FAG INFORMAZIONE TECNICA

Indicazioni per il montaggio

Rondella di spinta modificata in caso di mozzi ruota per assali BPW

N. art.: 723 5012 10
723 5031 10

Figura 2: Mozzo ruota con rondella di spinta modificata e dado dell'assale con collare grande

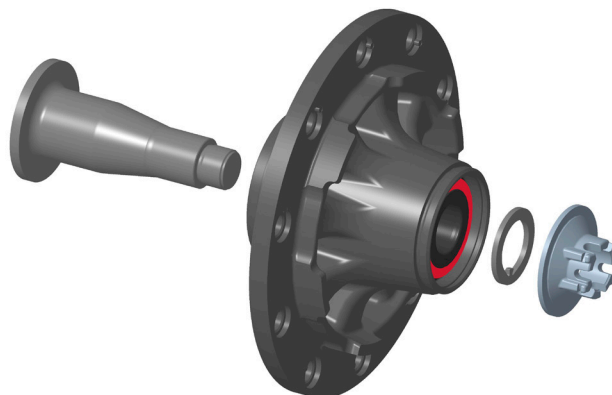
Nel montaggio dei sopra citati mozzi ruota con SmartSet FAG, la rondella di spinta montata in fabbrica **non può più essere montata!** Utilizzare al suo posto la rondella di spinta fornita nella confezione del mozzo ruota (figura 2).

A causa della diversa struttura del cuscinetto ruota, lo spessore della rondella di spinta originale non basta a creare la necessaria distanza tra il collare del dado dell'assale e il cuscinetto ruota. Durante il funzionamento la tenuta sarebbe danneggiata, e il cuscinetto ruota si guasterebbe prematuramente. La rondella di spinta in dotazione è progettata con uno spessore maggiore e garantisce una sufficiente distanza.

Figura 1: Dado dell'assale con collare piccolo (a sinistra) e grande (a destra)

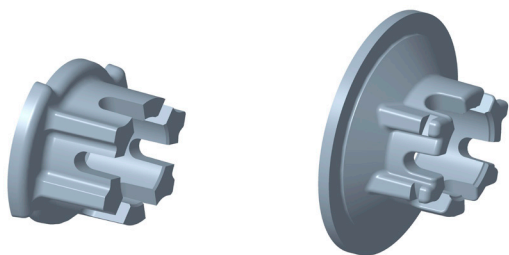
Nei mozzi ruota di assali BPW, è possibile montare dadi degli assali con collare piccolo e grande (figura 1). I dadi dell'assale con collare grande sono sempre montati con una rondella di spinta.
